Agen, le 14/05/14

S.A.S BioVilleneuvois – Fonroche Biogaz
Z.A.C des Champs de Lescaze
47310 ROQUEFORT

**RAPPORT AU CONSEIL DEPARTEMENTAL DE L'ENVIRONNEMENT,
DES RISQUES SANITAIRES ET TECHNOLOGIQUES**

DEMANDE DE MODIFICATION DE L'ARRETE D'AUTORISATION D'EXPLOITER

image 1 : Représentation cartographique du scénario d'explosion du ciel gazeux du digesteur de 4.500 m³ utiles avec une pression de rupture de la toiture à 60 mbar (version actuelle)

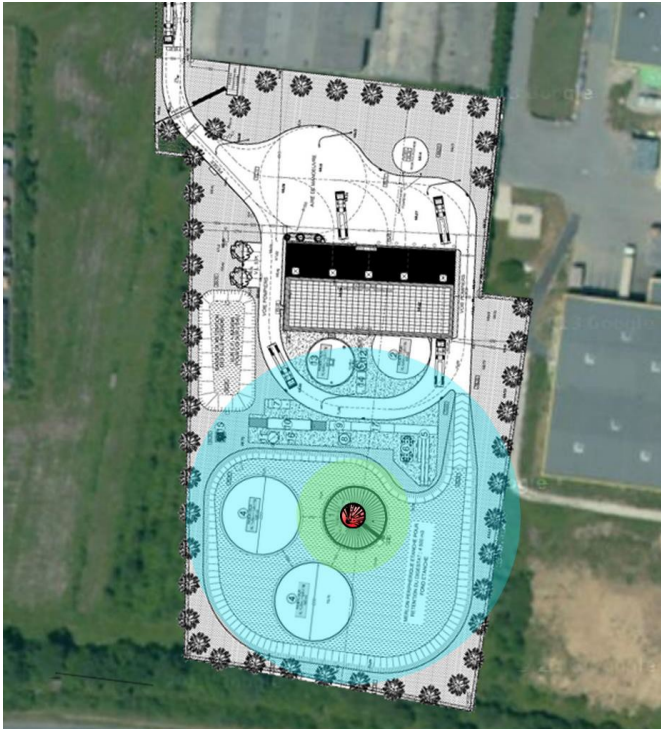
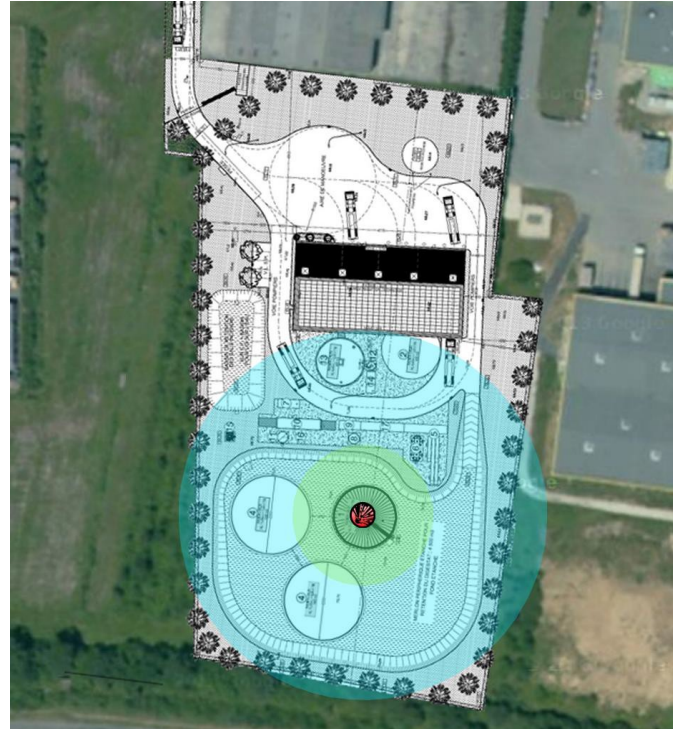
Le seul impact constaté est la modification de l'intensité des effets du scénario 1 ***explosion du ciel gazeux du digesteur***, avec une faible augmentation des zones d'effet de surpression.

Ainsi, la courbe isobare 50 mbar reste totalement contenue dans les limites de propriété. Elle passe de 17 mètres à 21 mètres ; la courbe isobare 20 mbar sort de ces limites de propriété mais ne touche aucun bâtiment adjacent à la parcelle BioVilleneuveois. La distance d'effets passe de 50 mètres à 55 mètres. La diminution de la pression de rupture de la toiture du digesteur (de 60 mbar à 45 mbar) permet de limiter au maximum les impacts.

Commentaire de l'inspection :

Il ressort de l'étude de l'analyse de dangers que seuls les seuils des effets de surpression délimitant la zone des effets indirects par bris de vitre sur l'homme (seuil de 20 mbar) associés au scénario « explosion du ciel gazeux du digesteur » sortent à l'est de l'emprise du site (terrain nu dont la surface impactée est de 1150 m² et appartenant à VPF).

Ce phénomène dangereux, avec une probabilité de E et une gravité modérée est positionné à un niveau de risque acceptable de la grille probabilité/gravité définie dans la circulaire du 10 mai 2010 récapitulant les règles méthodologiques applicables aux études de dangers, à l'appréciation de la démarche de réduction du risque à la source et aux plans de prévention des risques technologiques (PPRT) dans les installations classées en application de la loi du 30 juillet 2003 (établissements SEVESO). Le risque résiduel est modéré.
